Netzausbau TENP III
Projekt Mittelbrunn – Au am Rhein,
Abschnitt Mittelbrunn - Klingenmünster
Antragsunterlagen für das Planfeststellungsverfahren in
Rheinland-Pfalz

Planänderung Optimierung Arbeitsstreifen Burgalben

Datum 16.08.2022

1 Planänderung Optimierung Arbeitsstreifen Burgalben (G 3145)

Abbildung 1: Bereich der Änderung, Auszug vom Plan G 3145 (Kapitel 6)

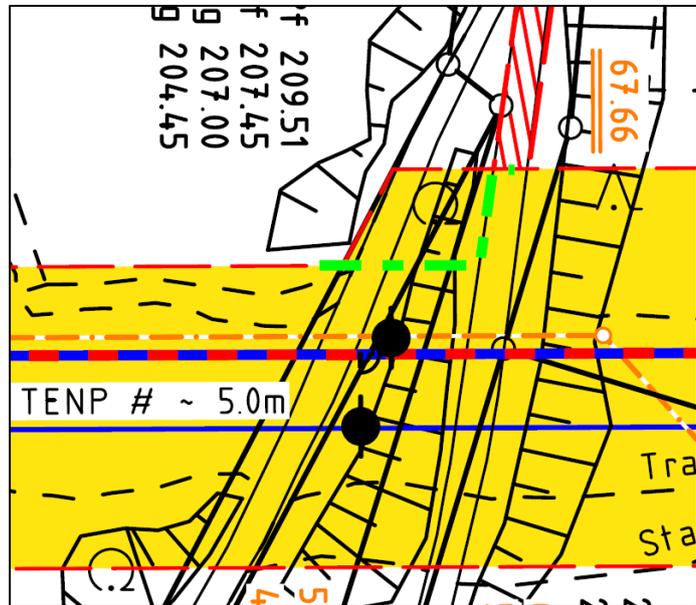
Nördlich der B270 und des Schwarzbachs ist eine Anpassung des Arbeitsstreifens erforderlich. Bisher waren unmittelbar neben einem Wirtschaftsweg eine dreistämmige Buche sowie eine Felsformation Teil des Arbeitsstreifens. Die Landmarken werden dort u.a. als Grenzpunkte genutzt. Der Arbeitsstreifen soll wie in der Abbildung 1 sichtbar eingeengt werden, um die o.g. Elemente auszusparen. Eine Aufweitung an anderer Stelle ist nicht erforderlich.
